**Procedimento di Valutazione d'Impatto Ambientale, ex art. 52 della L.R. 10/2010 e ss.mm.ii., del "Progetto unitario di coltivazione inerti e recupero ambientale di una porzione di terreno inserita nella variante di adeguamento al PAERP, scheda n.18, denominata *il Pugio - Le Strosce*". Proponente: *Innocentini Santi & Figli S.r.l.***

**Risposta alla "Richiesta di documentazione integrativa ai sensi del comma. 3 dell'art. 55 della L.R. 10/10 e smi, per le porzioni della Scheda 18 individuata dalle particelle 1369, 341 parte, 342, 340 e 63 del foglio 36 del NCT del Comune di Arezzo".**

**Risposta alla "Richiesta di documentazione integrativa ai sensi del comma. 3 dell'art. 55 della L.R. 10/10 e smi, per le porzioni della Scheda 18 individuata dalle particelle 1369, 341 parte, 342, 340 e 63 del foglio 36 del NCT del Comune di Arezzo".**

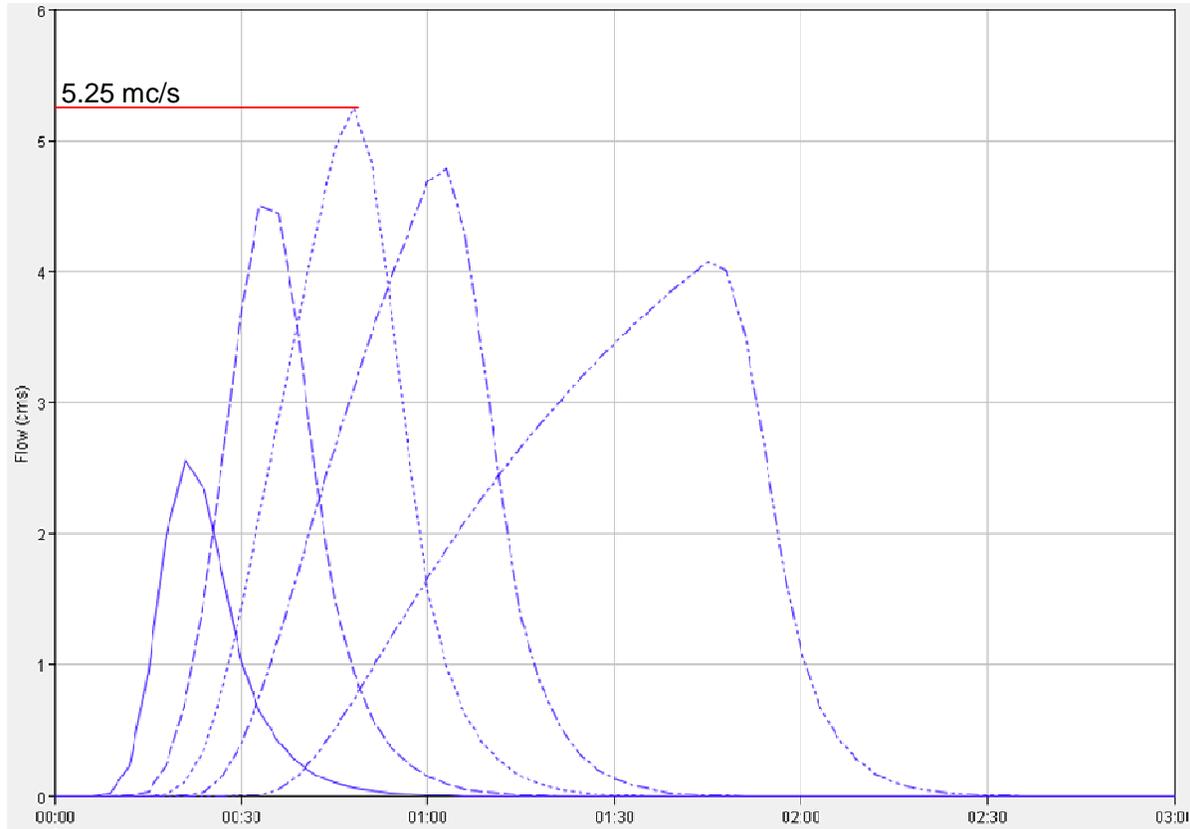
**«b. Si rileva la possibile sottostima del bacino idrografico sotteso dall'indirizzamento di tutte le acque della scheda 22 e 18 verso il fosso delle Strosce, mancando anche una valutazione idraulica sull'asta fluviale a valle delle opere di scarico del flusso delle acque meteoriche verso tale fosso, per cui necessita un approfondimento che tenga conto di quanto sopra»**

Come si evince dalla Figura 3, all'aumentare della durata dell'evento si sono ottenuti idrogrammi di piena con portate di picco via via crescenti fino ad un valore massimo, per poi decrescere. La durata dell'evento che corrisponde all'idrogramma con il massimo valore della portata di picco viene assunta come durata critica.

Con riferimento alla Figura 3, la durata che massimizza la portata al colmo, pari a 0.75 ore, è assunta come durata critica del bacino e ad essa corrisponde una portata di picco pari a 5.25 mc/s.

Figura 9 Planimetria del canale di scarico del reticolo di progetto e opera di sbocco nel borro delle Strosce nella "Opzione B".

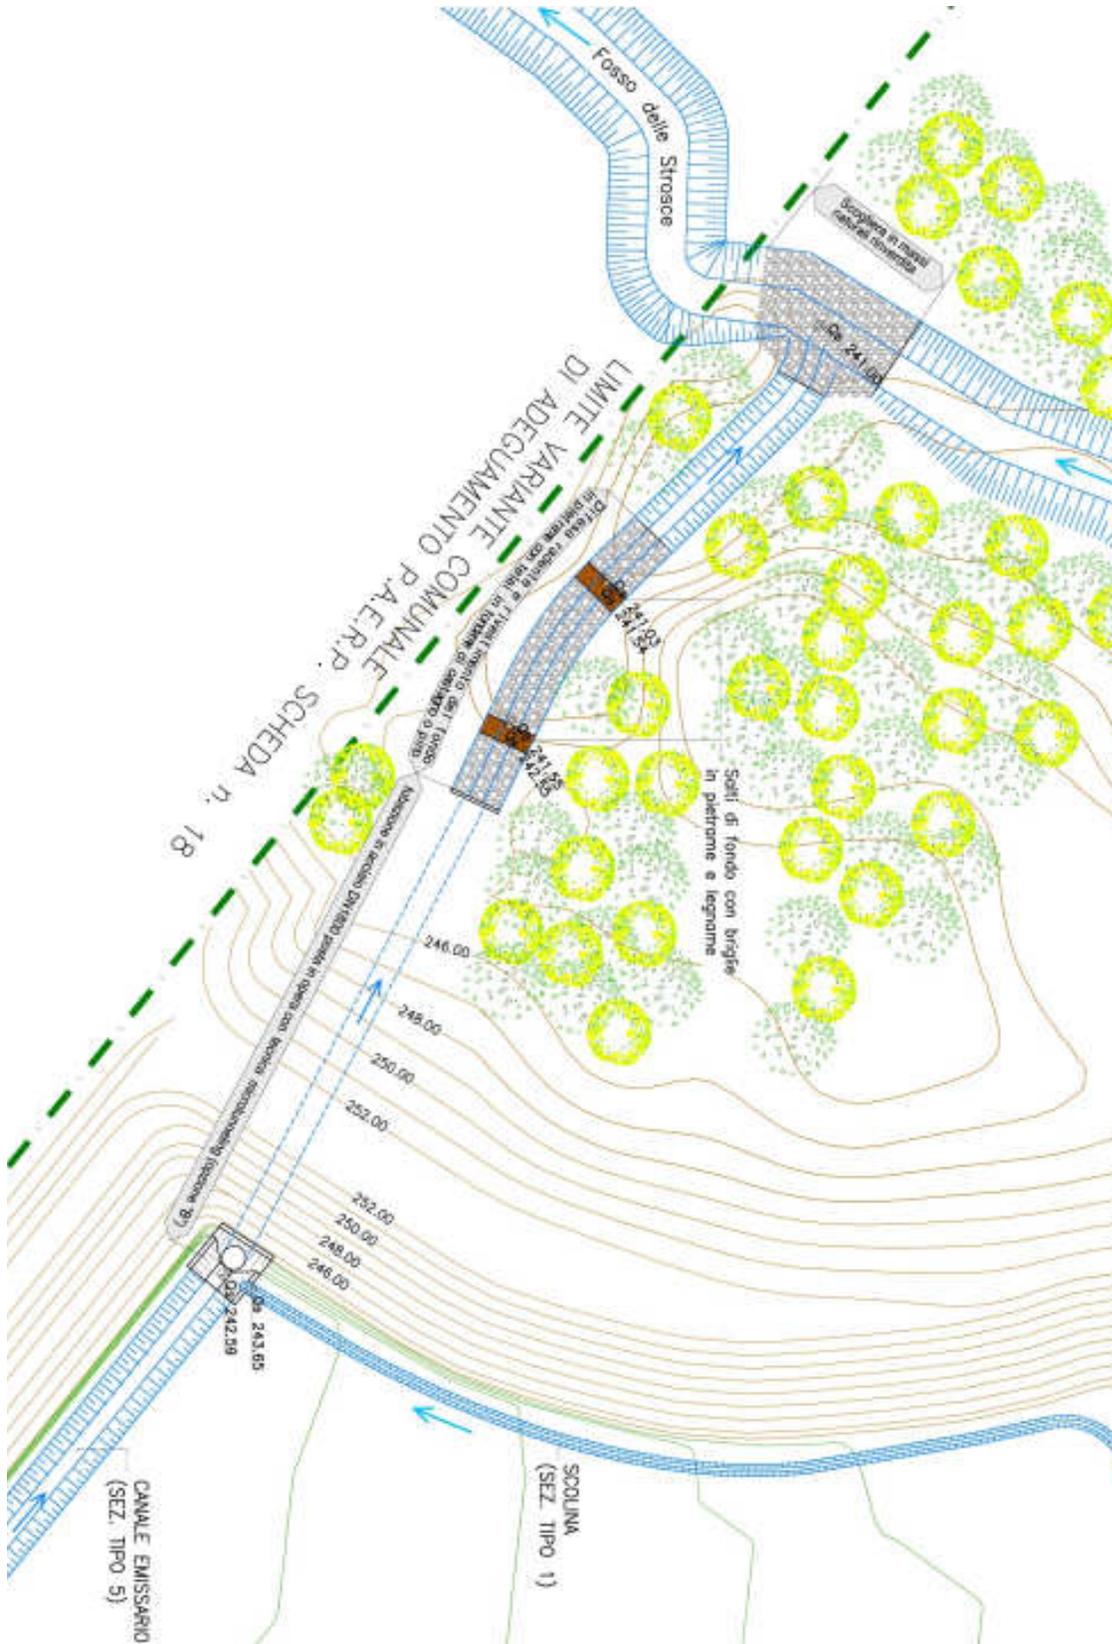
RISPOSTA:

Per quanto riguarda le diverse "soluzioni ipotizzabili per lo sfondamento del canale delle regimazioni idrauliche" si evidenzia che nella "Tavola 15 A-B. Interventi di ingegneria naturalistica per la sistemazione dell'opera di scarico nel borro delle Strosce. Planimetria, profilo e sezioni" è presente la rappresentazione grafica delle due soluzioni previste per l'attraversamento dell'argine di separazione tra la futura area di cava e l'alveo del Borro delle Strosce consistenti in :

Figura 9 si riporta, comunque, la planimetria del canale di scarico del reticolo di progetto e l'opera di sbocco nel borro delle Strosce nel caso in cui venga eseguita la posa in opera della tubazione in acciaio DN1800 posta in opera con tecnica microtunneling (Opzione B).
